**CREATION
D'INSTALLATIONS DE
STOCKAGE D'ALCOOLS
DE BOUCHE**

SIECQ (17)

OCEALIA

**DOSSIER DE DEMANDE
D'AUTORISATION
ENVIRONNEMENTALE**

Figure 2. Courbes de niveau – topographie du site

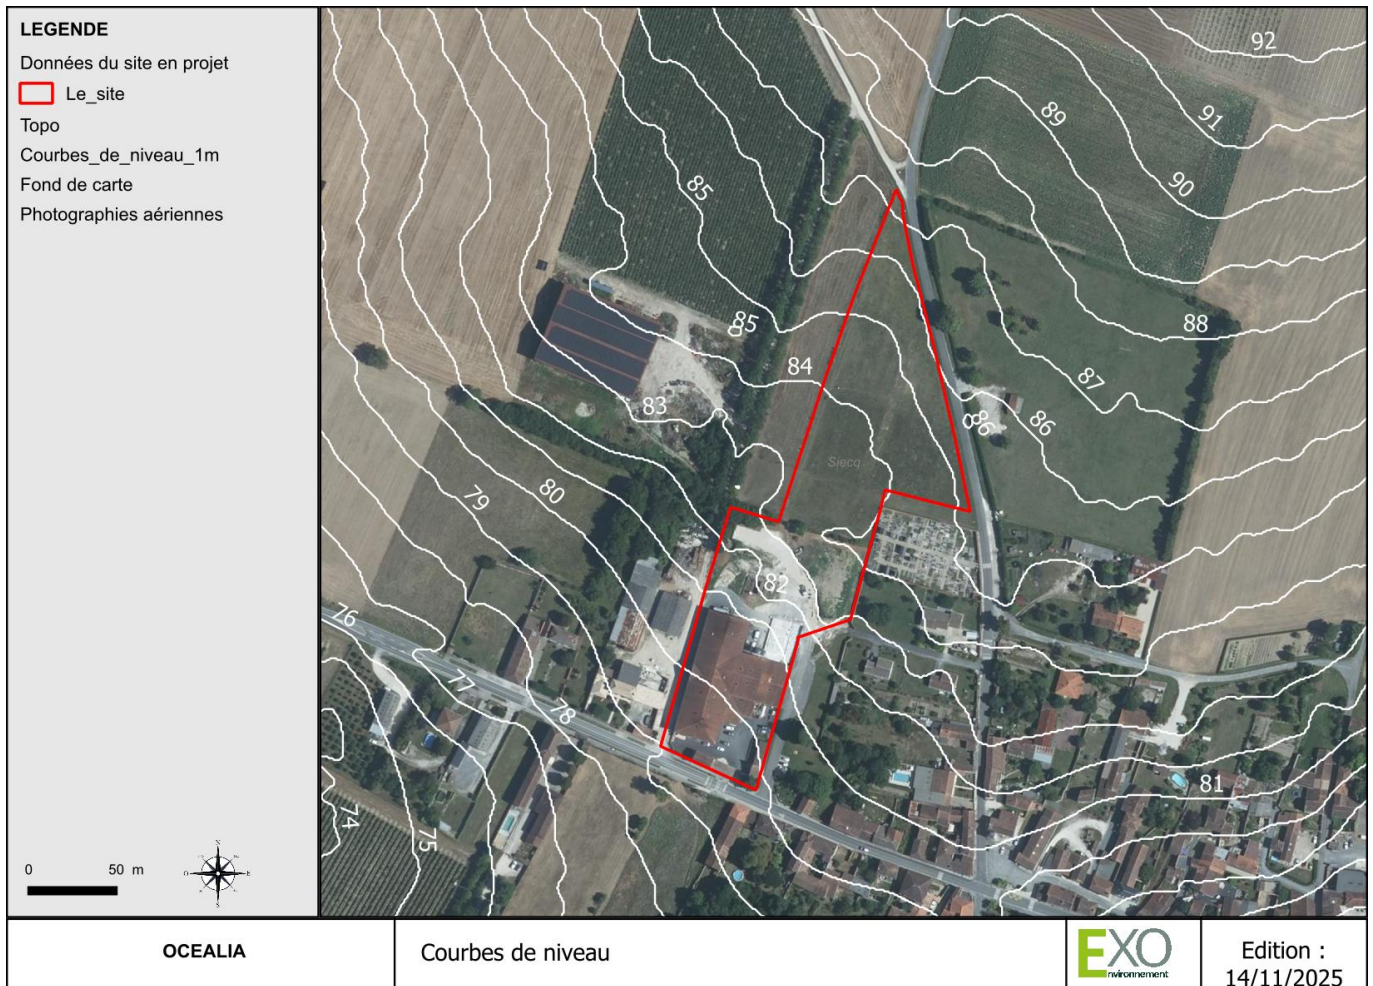
« L'étude d'incidence ne détaille pas le devenir des terres excavées (dont le volume est à préciser également) pour la construction des chais. À noter que ce volume risque d'être assez important dans la mesure où les chais de stockage seront en rétention interne avec un décaissé de 4,5 m en deçà du TN (environ 2 500 m³ par chai).

Des analyses a minima sur les paramètres listés en annexe de l'arrêté ministériel de décembre 2014 portant sur les déchets inertes, devront être réalisés avant d'en définir l'exutoire. À noter qu'un violent incendie sur site a eu lieu en 1994 et il ne peut être écarté que les terres à l'aplomb de l'établissement aient été polluées par les eaux d'extinction (dont les PFAS font partie dans le cas où les pompiers auraient utilisé des émulseurs fluorés).

Concernant l'éventuelle pollution inerrante à l'incendie du 14 décembre 1994 :

La figure suivante illustre les courbes de niveau du site.

Lors de l'incendie, les eaux d'extinction étaient gravitairement dirigées vers le sud-ouest du site, à savoir vers la rue de l'Océan et non pas vers la parcelle en projet.

Au regard de ces éléments (réutilisation autant que possible des matériaux excavés) et absence de pollution potentielle liée à l'incendie de 1994, l'exploitant souhaite être dispensé de réalisation d'analyses de sol pour l'évacuation des déchets inertes issus de la phase travaux.
